Asunto: Respuesta a la comunicación de ITURRI GROUP referente al procedimiento de contratación signado con el código Nro. IMP-CBDMQ-001-2020, cuyo objeto de contratación es la "ADQUISICIÓN DE UNIDAD COMANDO INCIDENTES".

Mediante Informe Técnico de 21 de octubre de 2020, remitido por los miembros de la Comisión Técnica del procedimiento de Selección en el Exterior signado con el código No. IMP-CBDMQ-001-2020, cuyo objeto de contratación es la "ADQUISICIÓN DE UNIDAD COMANDO INCIDENTES", se procede a analizar los puntos del requerimiento de ITURRI, conforme consta de lo siguiente:

DIFERENCIA ENTRE TIPOS DE SUSPENSIÓN

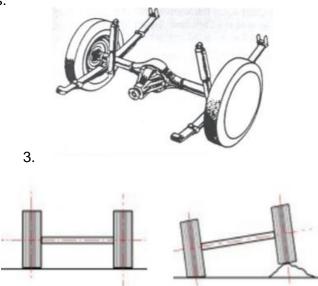
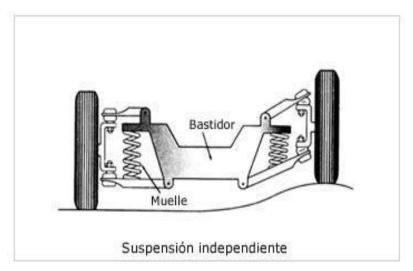
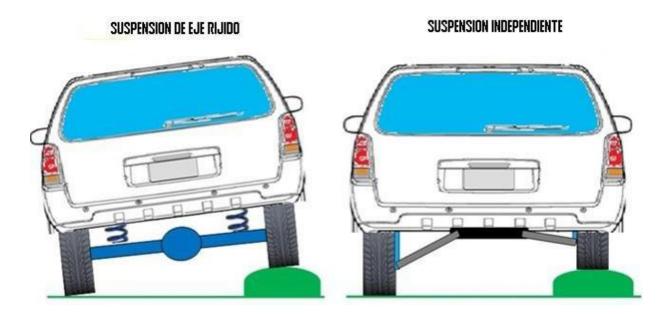
El concepto de suspensión independiente no está definido en ningún apartado del pliego de licitación. Es habitual que en las licitaciones internacionales se definan los términos claves al inicio de la misma para que no se someta a la interpretación de cada una de las partes. En esta ocasión no ha sido así permitiendo por tanto la interpretación por parte de cada proveedor.

El concepto que la comisión técnica está interpretando sobre la suspensión independiente en el eje delantero implicaría que la única propuesta válida en el mercado actualmente fuera la de PIERCE, que es a día de hoy el único fabricante que comercializa un chasis custom con este tipo de suspensión, fundamentalmente para sus vehículos contra incendios aeroportuarios u otros vehículos especiales. No existe un chasis comercial que tenga este tipo de suspensión independiente bajo la interpretación que hace la Comisión Técnica. Si esta fuera la interpretación final aplicada por la Comisión Técnica significaría de facto que solo existe una marca en el mercado que pudiera cumplirlo y por tanto que el

En el caso del CONSORCIO ITURRI GROUP su equipo de ingenieros tras analizar las especificaciones técnicas del pliego de licitación y las opciones disponibles en el mercado interpretó como una opción posible en un proceso de licitación abierto que una suspensión en el eje delantero con ballestas es una "Suspensión Independiente" ya que cada ballesta permite que su rueda correspondiente pueda moverse libre o independientemente con respecto al chasis, que es el objeto a ser suspendido y amortiguado.

Por todo ello solicitamos que la Comisión Técnica en base a los argumentos expuestos: indefinición del concepto de suspensión independiente y direccionamiento del proceso en caso de utilizar la interpretación propuesta por la comisión, reconsidere en este punto la evaluación realizada y admita el cumplimiento de la oferta presentada por el CONSORCIO ITURRI GROUP."

Los criterios interpretativos son ajenos a la certeza que debe conllevar un proceso de compras públicas, pues conforme el Art. 22 del Código Orgánico Administrativo que consagra el principio de seguridad jurídica y confianza legítima, y obliga a la administración pública a actuar bajo criterios de certeza y previsibilidad, por lo que con respecto al requisito "SUSPENSION DELANTERA", la Comisión Técnica se ratifica en la calificación realizada al oferente ITURRI GROUP, considerando que la evaluación de las ofertas y la calificación de las mismas se realizaron en función de las especificaciones técnicas requeridas por el CBDMQ, las cuales fueron solicitadas en el pliego de contratación, siendo esta la suspensión de tipo independiente en el eje delantero.

Cabe indicar que, si existen chasis comerciales con suspensiones de tipo independiente en el mercado que no corresponden solo a la empresa Pierce a la que se hace referencia en el comunicado.

La Comisión aprecia que carece de sustento la apreciación de la supuesta indefinición de lo que constituye una suspensión independiente, pues el Manual Sistemas Suspensión

Modelos Convencionales Elementos Tipos Control, establece que: "La suspensión es el conjunto de elementos mecánicos del automóvil que tienen la misión de asegurar el contacto del neumático con el terreno, proporcionando estabilidad en la marcha del vehículo, al mismo tiempo que protegen a los ocupantes y al vehículo de las irregularidades del terreno y también mejorar el funcionamiento de la dirección[...]"

[...] Sistemas de suspensión rígida las dos ruedas van montadas sobre un mismo eje. Cualquier movimiento de una rueda, repercute en la otra y por supuesto sobre los pasajeros.

"[...] Suspensión independiente el movimiento de cada rueda de un mismo eje es independiente respecto de la otra debido a que las ruedas están conectadas al chasis por medio de brazos articulados de suspensión y en esta parte se encuentra los elementos elásticos de la amortiguación que pueden ser muelles helicoidales, fuelles neumáticos y amortiguadores, su objetivo es mejorar el confort, la estabilidad y además también reducir las oscilaciones recibidas y no transmitirlas de una rueda a otra."

"ADQUISICIÓN DE UNIDAD DE COMANDO DE INCIDENTES" OFERENTE QUIROGA TRUCKS S.A. DE C.V.

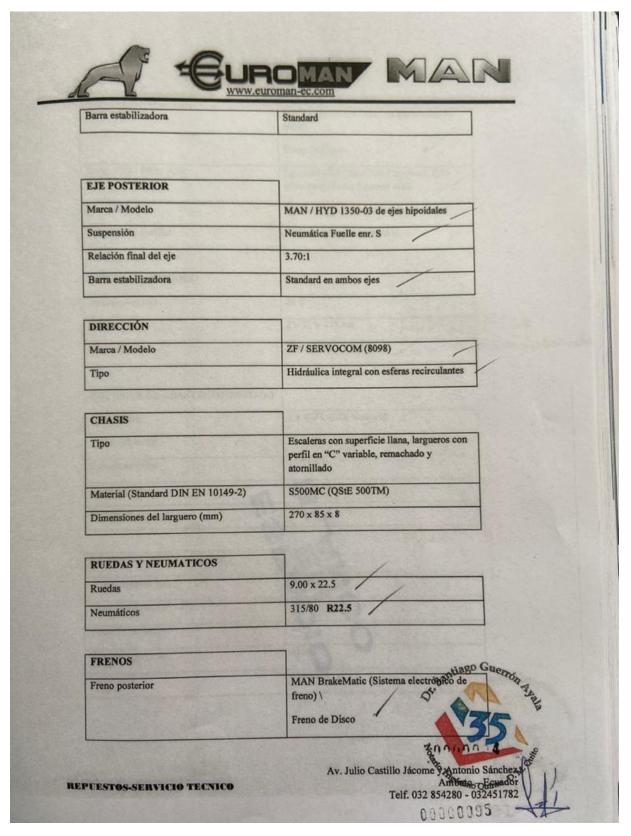
- Por último, manifestar también nuestra sorpresa al no mencionar en su informe de calificación que la suspensión ofertada por la empresa Quiroga Fire Trucks en los ejes traseros de ballestas y no neumática como se solicita claramente en el pliego de licitación:

El eje delantero tendrá un diseño de suspensión independiente, suspensión neumática en el eje trasero

Es un incumplimiento flagrante de las especificaciones técnicas que no se detalla en su informe de calificación. En el informe de calificación únicamente le incluyen a Quiroga Fire Trucks exactamente con los mismos puntos que le incluyen al CONSORCIO ITURRI GROUP, cuando el chasis MAN ofertado por Quiroga, y que fue estudiado por nuestro equipo de ingenieros y descartado, incluye más incompatibilidades.

Como incompatibilidad principal fue descartado al solicitarse en el pliego de licitación suspensión neumática en el eje trasero y al ser esta de ballestas (BB), buscando así nuestro equipo de ingenieros la única alternativa compatible con los requerimientos técnicos que era el chasis Mercedes Benz 6x6, que como pueden ver en la ficha técnica de nuestra oferta, el chasis Mercedes ofertado incluye suspensión neumática en los ejes traseros:

Con respecto al requisito mínimo "SUSPENSION POSTERIOR", señalado en el pliego, la Comisión Técnica se ratifica en la calificación del oferente ITURRI GROUP, debido a que la empresa "QUIROGA FIRE TRUCKS" en la documentación presentada en su oferta si cumple como se muestra en las siguientes imágenes:
